## MEMOIRE DE REPONSE

### Avis délibéré n°2020-45 de l'Autorité environnementale sur le projet Flocryl « Monomères phase 1 » à Gravelines

#### Actualisation de l'avis Ae n°2019-19

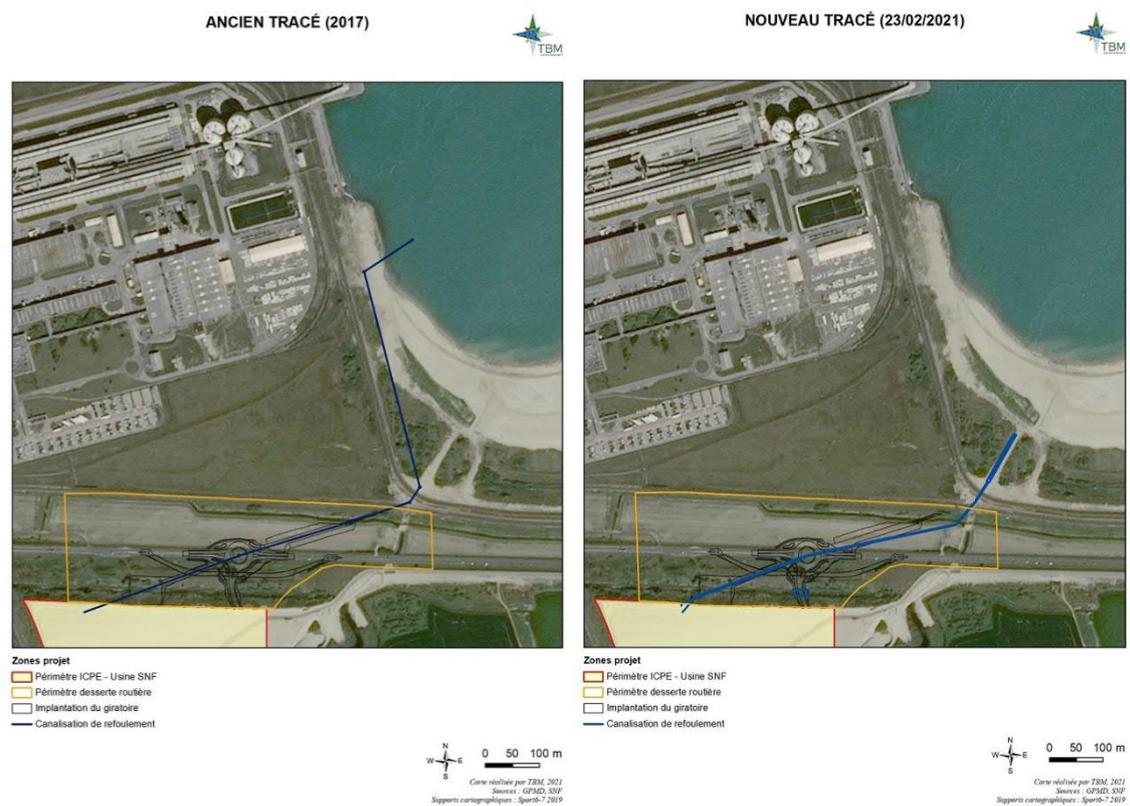
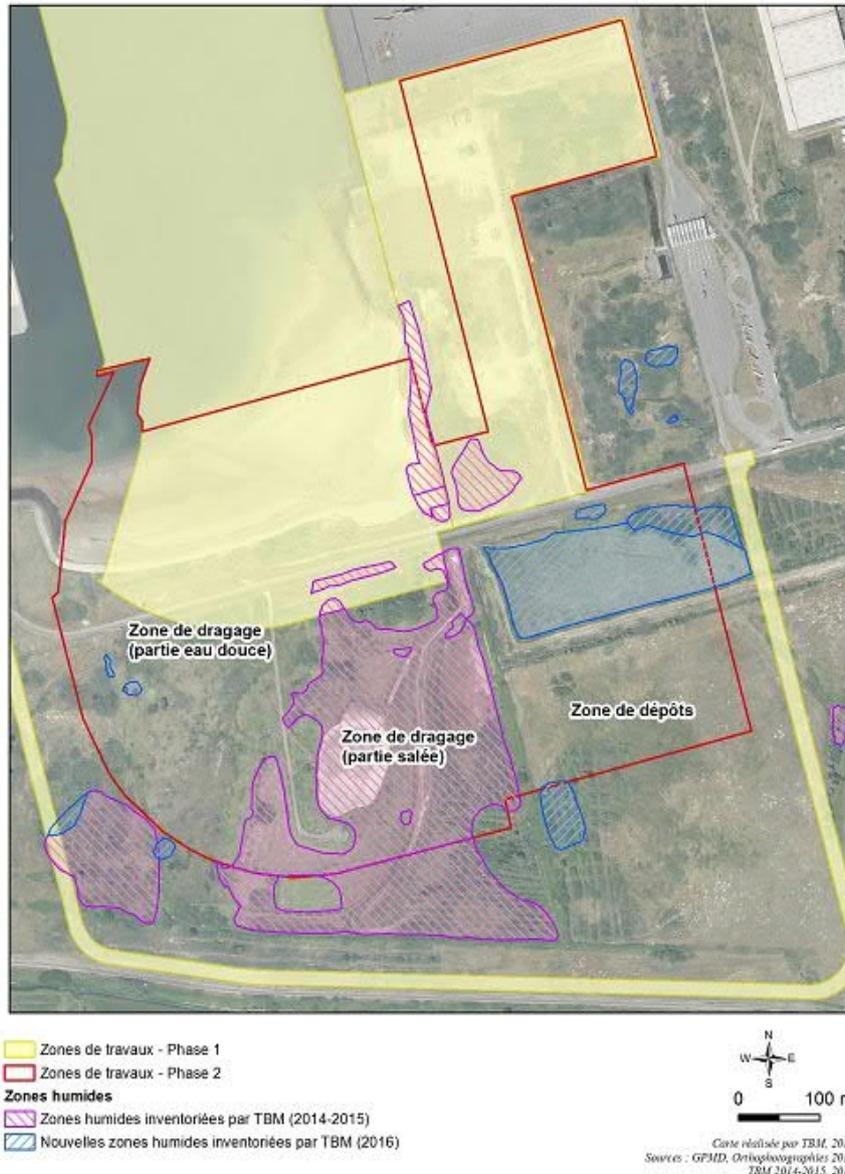
Page 9/15 de l'avis : L'Ae recommande de développer l'analyse relative au changement de l'option de rejet dans la darse et d'en préciser les incidences environnementales.

Dans le cadre des rejets d'eau vers la darse, il était prévu d'avoir deux canalisations ( $\varnothing$  700 mm et 280 mm) partant de notre site vers la darse.

A la demande du GPMD, il a été demandé de revoir la configuration d'arrivée des canalisations, car celles-ci pouvaient avoir un impact dans le cadre du projet CAP 2020. Il a été convenu de ne pas avoir de canalisations en fin de parcours mais un fossé.

Le tracé initial et le tracé final sont donnés ci-dessus.

Ce nouveau tracé se situe dans la zone Portuaire (accès réglementé ISPS), zone modifiée par le projet d'extension du quai de Flandres par le GPMD (AP du 19/06/2016 et 20/10/2017).

Les inventaires effectués par le GPMD, révèlent l'absence d'espèces protégées dans le secteur et des enjeux faibles en ce qui concerne la faune, la flore et les habitats.

Cette modification étant proche de zones humides de catégorie 3, lors de la préparation de détail des travaux prévus fin 2021, une étude complémentaire sera lancée afin d'éviter les zones répertoriées et en cas d'impossibilité, nous reviendrons à la configuration initiale.

Figure 2: Liaison de raccordement électrique

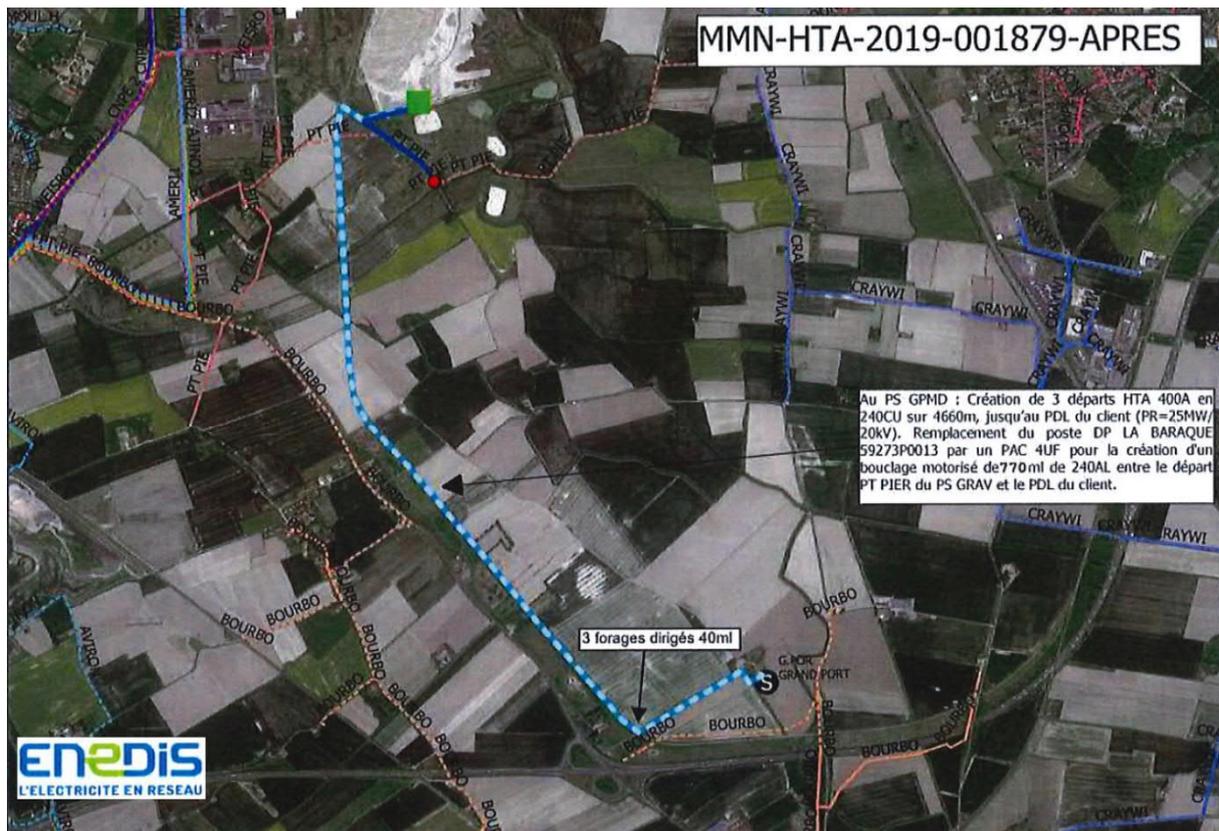
Page 9/15 de l'avis: L'Ae recommande d'inclure dans le dossier l'ensemble des modalités d'approvisionnement électrique du site et d'en analyser les incidences, notamment sur les milieux naturels.

Initialement prévu au Nord du site, le poste de livraison électrique HT se situe désormais au sud du site afin d'être plus proche des consommateurs (VIFO...).

Ce poste de livraison sera alimenté à partir du Poste « GRAND PORT » situé à proximité de l'autoroute A16 (voir Figure 2).

**Figure 4: Fonctionnement d'un refroidisseur adiabatique**

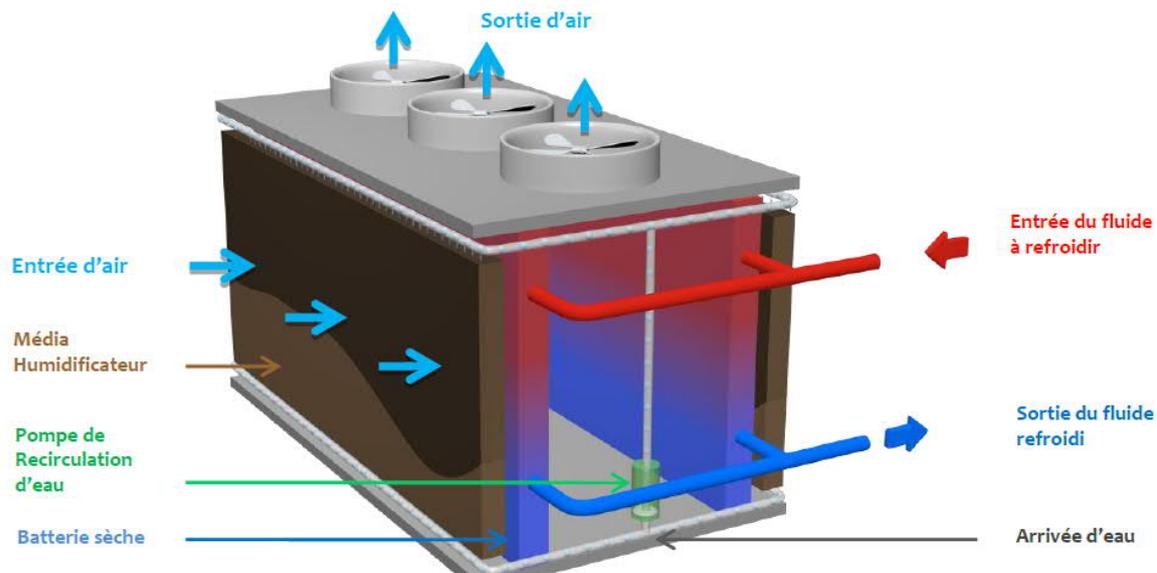
- de confirmer sans ambiguïté l'engagement du maître d'ouvrage à recycler 200 000 m<sup>3</sup> d'eau de pluie ;
- de mieux justifier les besoins dérogatoires d'eau potable au démarrage du fonctionnement des unités ATBS ;
- de justifier de la compatibilité des besoins supplémentaires avec les capacités d'approvisionnement ;
- de poursuivre l'analyse des modifications possibles de procédés en vue de réduire les consommations d'eau en phase d'exploitation sans attendre le déclenchement des procédures « sécheresse ».

Face à ce résultat, consciente de son impact sur l'utilisation des ressources, la société FLOCRYL a pris la décision d'évaluer la possibilité d'utilisation de l'eau de pluie et de revoir complètement ses choix technologiques concernant les systèmes de refroidissement (TAR) en choisissant des refroidisseurs adiabatiques, économiquement plus onéreux, pour remplacer les tours aéroréfrigérantes initialement prévues.

Un refroidisseur adiabatique est un échangeur de chaleur. Les calories sont rejetées en sec à l'atmosphère. Dès que les conditions climatiques augmentent, cet échangeur utilise l'évaporation de l'eau. Ainsi, en toute sécurité et sans traitement d'eau, il dissipe les calories en maintenant une température d'eau froide inférieure à celle de l'air ambiant.

Ce refroidisseur adiabatique résulte de l'association d'un aéroréfrigérant sec et d'une section de pré-refroidissement adiabatique : cette section de pré-refroidissement a pour rôle d'abaisser la température de l'air ambiant par évaporation d'eau sur un Média conçu spécifiquement pour cet usage.
